UNSER ZEICHEN
 22lds011

30. März 2022

Äußerung des ADFC Dresden zur Abordnung der Freigabe der Einbahnstraße Pulsnitzer Straße

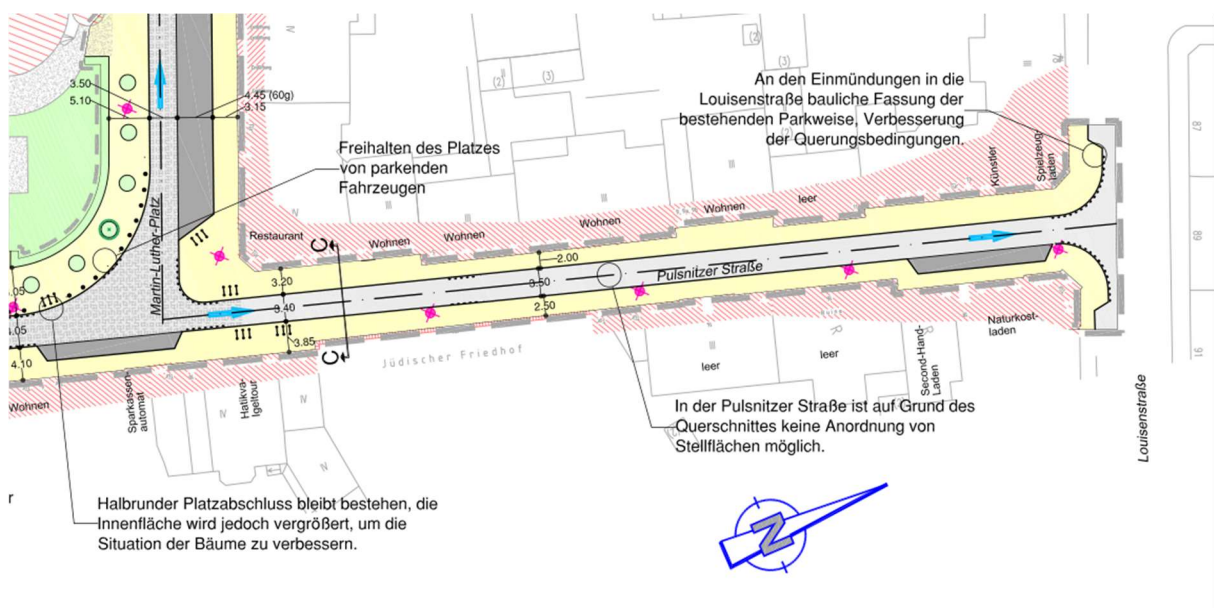
<p>Aus der Louisenstraße in die Pulsnitzer Straße kommende Fahrzeuge können vor dem Einbiegen nicht einsehen, ob ihnen andere Fahrzeuge entgegenkommen. Es besteht die Gefahr, dass Fahrzeuge sich in der Straße gegenüber stehen und eines davon wieder zurückfahren muss. Das Rückwärtsfahren ist, insbesondere über längere Strecken, mit besonderen Gefahren für andere Verkehrsteilnehmer verbunden. Die Verkehrssicherheit eines Zweirichtungsverkehrs kann daher nicht gewährleistet werden.</p>	<p>Das gilt für einbiegende Motorfahrzeuge wie Pkw. Das grundsätzliche Erfordernis einer Einbahnstraßenregelung zweifelt die Widerspruchsführerin nicht an. Im Gegensatz zu einer Öffnung der Pulsnitzer Straße für alle Verkehrsarten in beide Richtungen stellt sich die Situation bei einer für den Radverkehr freigegebene Einbahnstraße anders dar: Der Radfahrer kann aufgrund der übersichtlichen Kreuzung sehr wohl erkennen, ob Fahrzeuge entgegenkommen. Auch ist beim Einbiegen ohnehin erforderlich, die Geschwindigkeit zu reduzieren, auch um auf Fußgänger zu achten. Im Kreuzungsbereich kann ein Radfahrer warten, wenn ein besonders großes Fahrzeug entgegenkommt. Darüber hinaus ist seit der grundhaften Sanierung im Jahr 2017 der Gehweg breiter als zuvor und frei von Sichthindernissen. Bei einer für Radverkehr freigegebenen Einbahnstraßenführung ist z.B. für von Süden kommende Lkw oder andere breite Fahrzeuge die Straße komplett einsehbar und ohne weiteres ein kurzes Warten möglich, wenn ein besonders breites Fahrrad entgegenkommt. Aufgrund der Tempo-30-Zone und der besonders überschaubaren Gestaltung der Pulsnitzer Straße ohne Sichthindernisse ist von einer besonderen Gefahrensituation bei der Begegnung eines breiten Fahrrads mit z.B. einem Lkw nicht auszugehen. Das belegen die Übersichtskarte und Lichtbilder:</p>

Verkehrsbedeutung der Pulsnitzer Straße

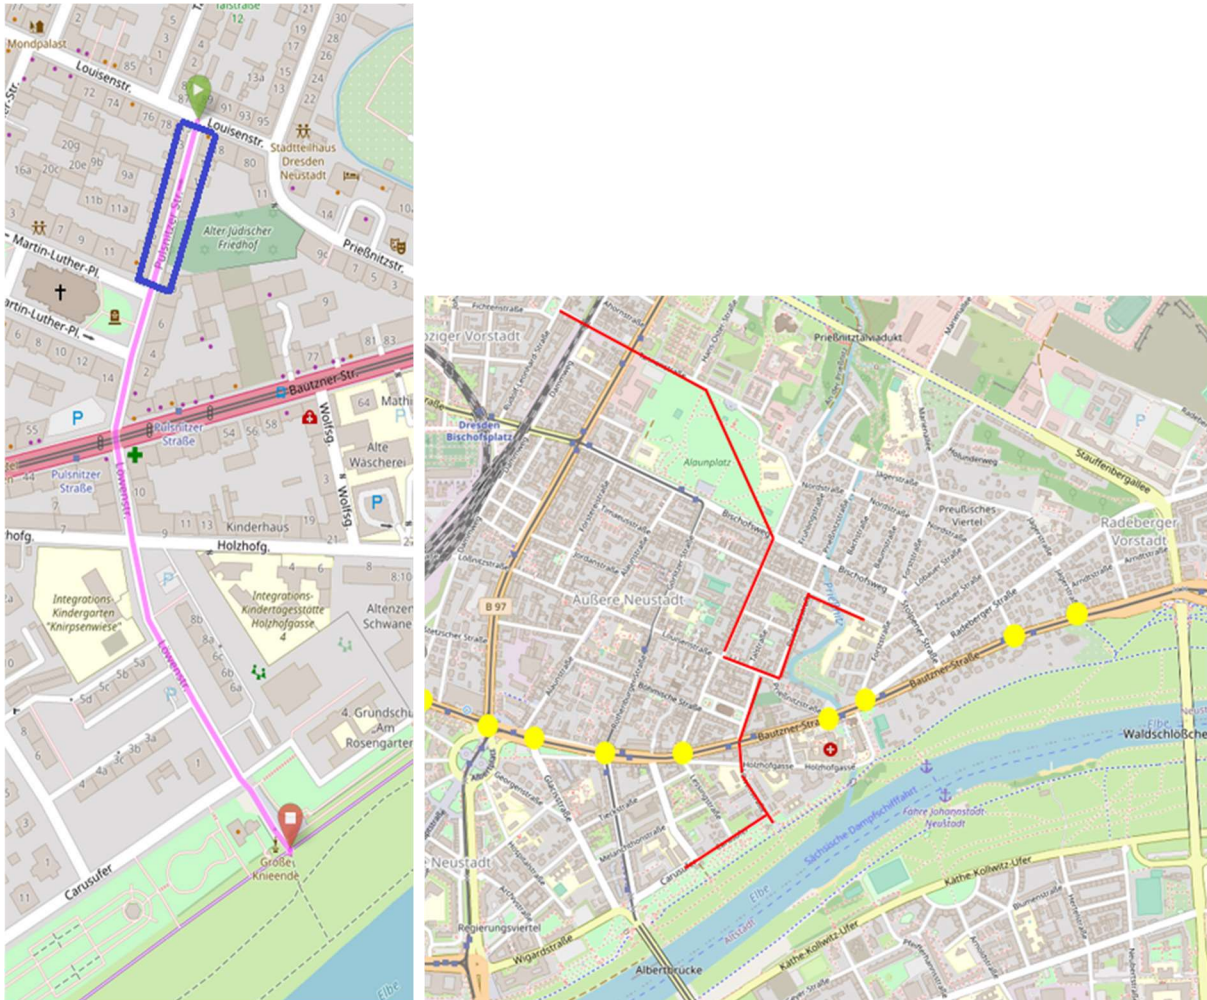
Die Pulsnitzer Straße darf nicht isoliert betrachtet werden, sondern bietet die sicherste und am besten geeignete Überquerung der Bautzner Straße im Radverkehrsnetz der Neustadt und Radberger Vorstadt (siehe unten stehende Kartenausschnitte). Es gibt in diesem Bereich keine Querung, die die Bedürfnisse der Radfahrenden berücksichtigt, um Schulen und Kindergärten sicher zu erreichen (Stichwort Anforderungssampel auf Fußwegen, Rückstau in Kreuzungen). Beispielsweise wird diese Querungsmöglichkeit auch von zahlreichen Schülern aus weiteren an die äußere Neustadt angrenzenden Stadtvierteln genutzt.
